**Ergänzung-Nr.1**  
**zum**  
Brandschutznachweis  
vom 07.10.2016-rev-1

**zum BImSchG-Antrag**

**Erneuerung Gasturbinen**  
(Umbau Maschinenhaus)

1207-305c

Planauszug aus Plan-Nr. 201

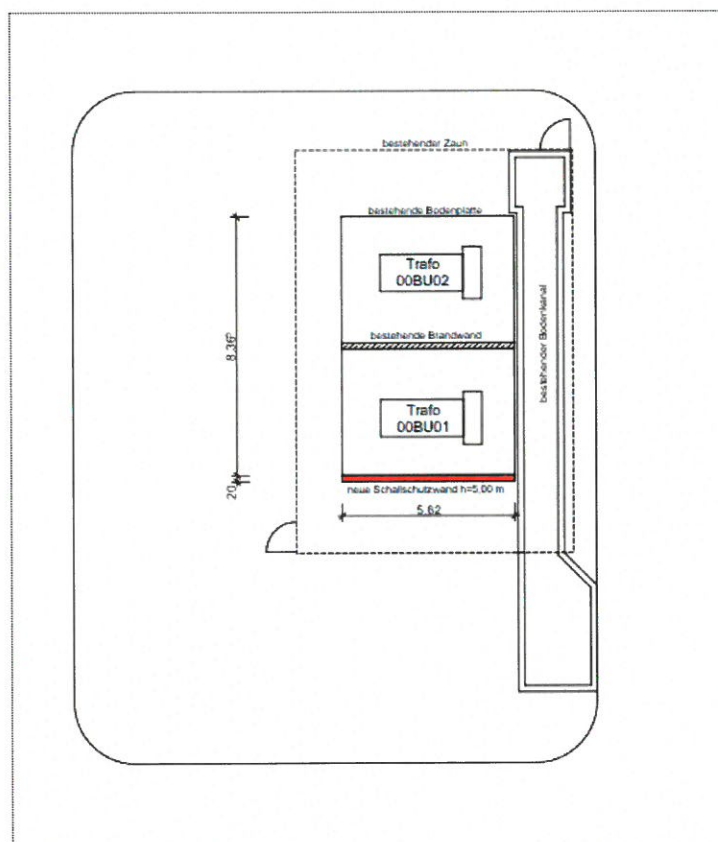
Die aus Schallschutzgründen erforderliche neue Außenwand beim Trafo „Trafo 00BU01“ (rote Wand - vgl. Planauszug) kann aus nichtbrennbaren Baustoffen (Baustoffklasse A1/A2) ohne weitere Anforderungen an den Feuerwiderstand bezüglich Raumabschluß errichtet werden, da sich im Abstand <math><5\text{m}</math> keine Gebäude oder bauliche Anlagen befinden.
